## Vysvětlení zadávací dokumentace č. 5 k veřejné zakázce s názvem:

### **„Přístavba tělocvičny u ZŠ Komenského, Nové Město nad Metují ”**

PrintScreen přílohy emailového dotazu – níže.

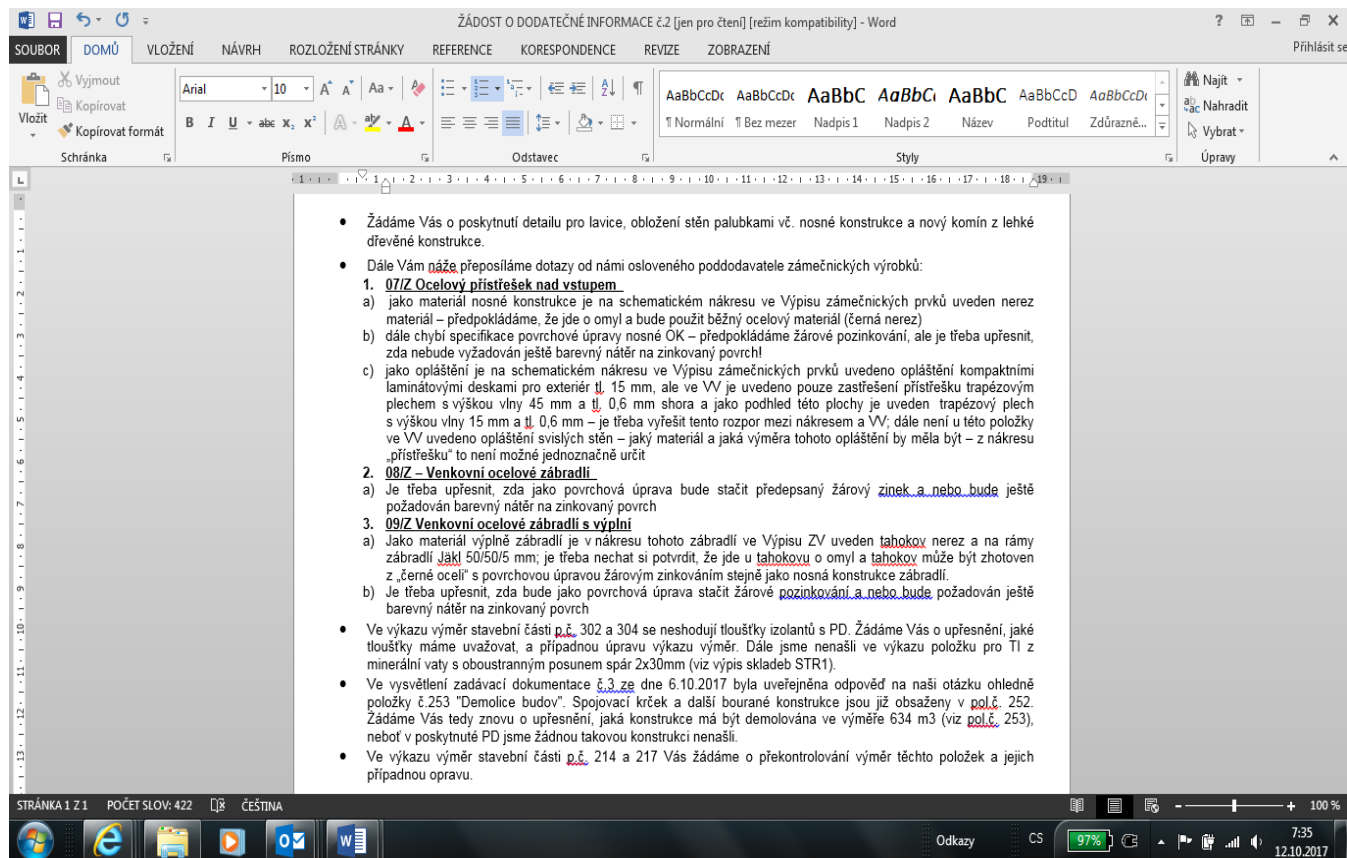
#### **1) Dotaz uchazeče:**

„Dobrý den,

přílohou Vám zasílám žádost o dodatečné informace k předmětnému výběrovému řízení.

S přáním pěkného dne,“

Žádost o vysvětlení zadávací dokumentace byla zástupci zadavatele doručena emailem dne 9.10.2017, tedy ve lhůtě dle ZZVZ. Zadavatel tímto níže podává vysvětlení zadávací dokumentace ve lhůtě dle ustanovení § 54 odst. 5 ZZVZ.
